WOJEWÓDZTWO
KUJAWSKO-POMORSKIE

ZP-331-4/2022

W związku z ogłoszeniem przetargu nieograniczonego na „**Rozbudowa Opery Nova w Bydgoszczy o IV krąg wraz z infrastrukturą parkingową**”, wpłynęły pytania/wnioski:

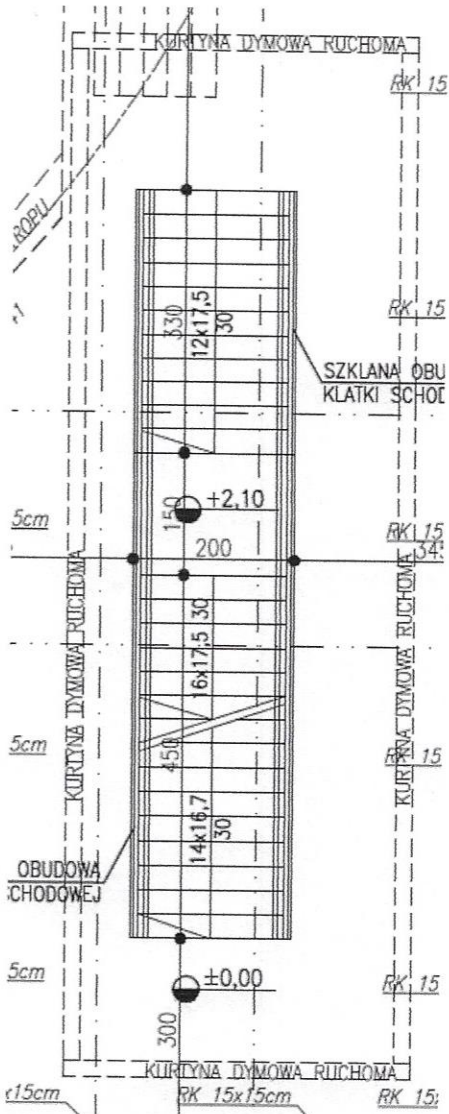
Prosimy o udostępnienie szczegółowej specyfikacji technicznej dla ruchomych kurtyn dymowych DH60 wokół klatki E:

Szczegółowe dane znajdują się w dokumentacji projektowej (SPECYFIKACJE TECHNICZNE: DZIAŁ B-50)

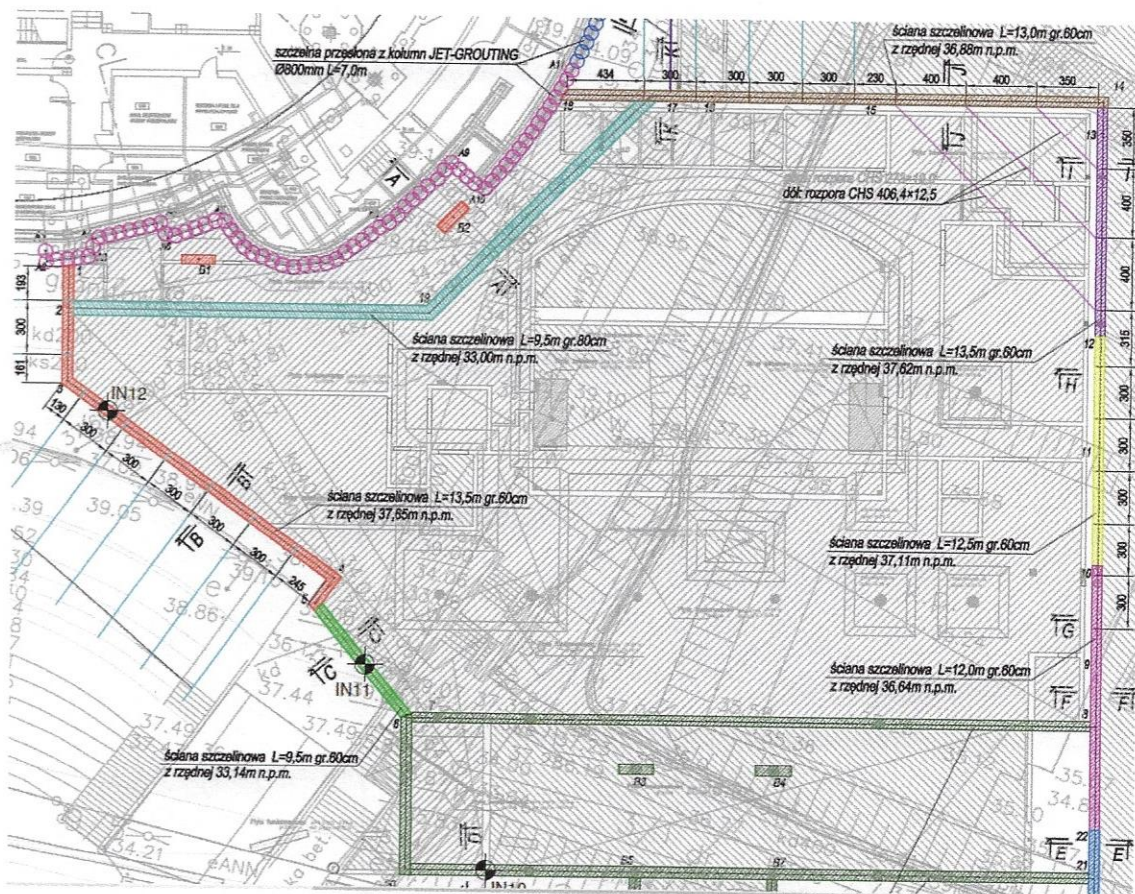
Prosimy o rozgraniczenie w kosztorysie Zamawiającego następujących pozycji:

3. Roboty konstrukcyjne żelbetowe i stalowe				
25 d.3	analiza indywidualna	Wykonanie ścianki szczelinowej gr.80 cm	m2	362,9
26 d.3	analiza indywidualna	Wykonanie ścianki szczelinowej gr.60 cm	m2	1 543,30

23 d.3	analiza indywidualna	Wykonanie ścianki szczelinowej gr.80 cm	m2	301,6
24 d.3	analiza indywidualna	Wykonanie ścianki szczelinowej gr.60 cm	m2	2994

na ściany wewnętrzne od punktów:

- od 2 przez 19 do 17
- od 18 przez 17, 16, 15, 14, 14, 13, 12, 11, 10 9, 8, 22, do 21
- od 6 do 8

oraz wszelkie pozostałe jako ściany zewnętrzne. Prośba ta podyktowana jest faktem innej technologii wykonania / konstrukcję / lokalizację elementu, co ma znacząco odmienną cenę wykonania tego zakresu prac.

Rozróżnienie znajduje się w dokumentacji projektowej; wybór technologii zależy od wykonawcy.
